Hier: Sperrung der Stehplatztribünen

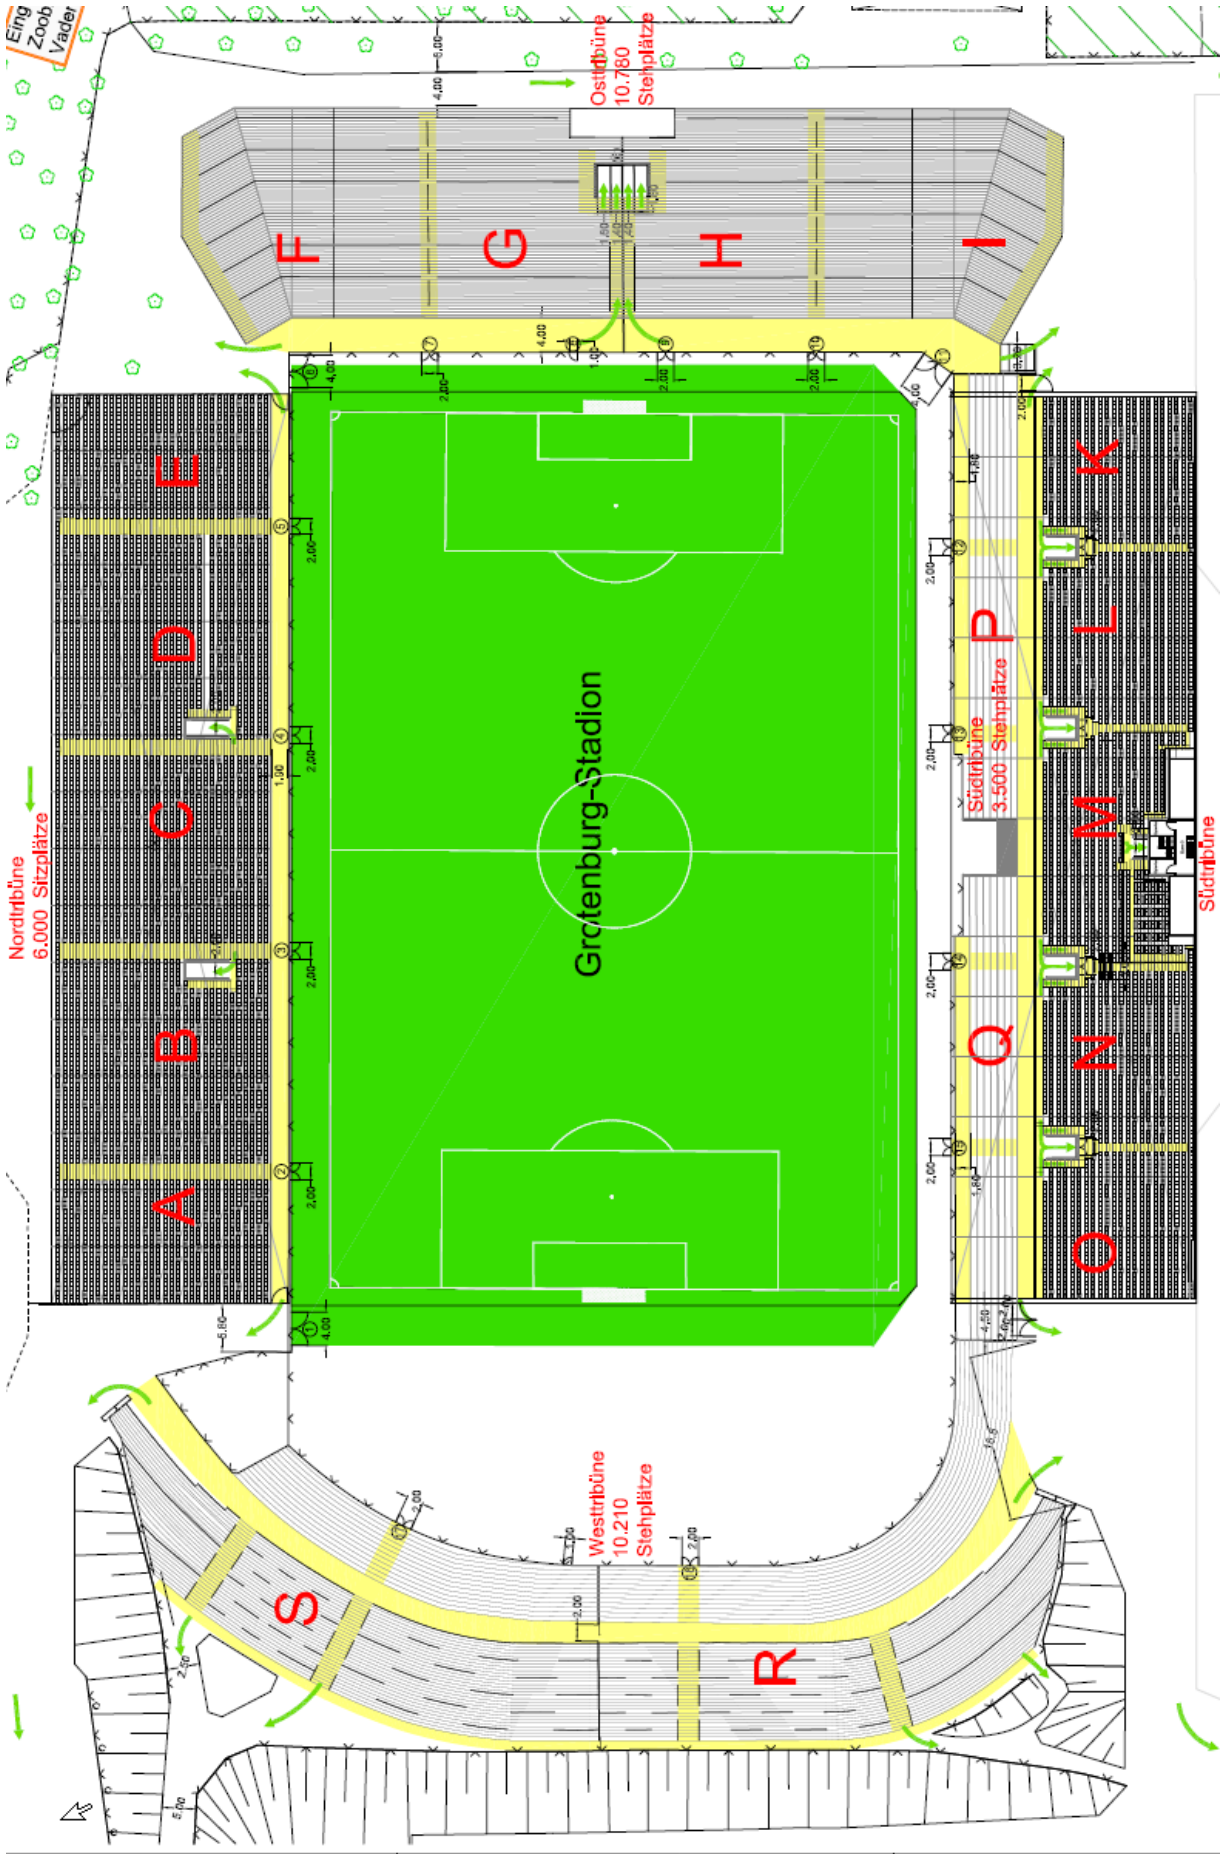
Gem. § 28 SBauVO sind auf Stehplatztribünen alle 5 Stufen Wellenbrecher vorzusehen.

Die **Osttribüne** verfügt zwar alle 10 Stufen über Wellenbrecher, diese entsprechen jedoch nicht den Vorgaben, da sie durchgängig sind. Hier müssten Teile herausgenommen werden und zwischen den vorhandenen, eine weitere Reihe montiert werden.

Vor dem Sitzplatzbereich der **Südtribüne** befinden sich 3.500 Stehplätze auf 14 Stufen. Hier **fehlen die Wellenbrecher komplett** und müssen nachgerüstet werden.
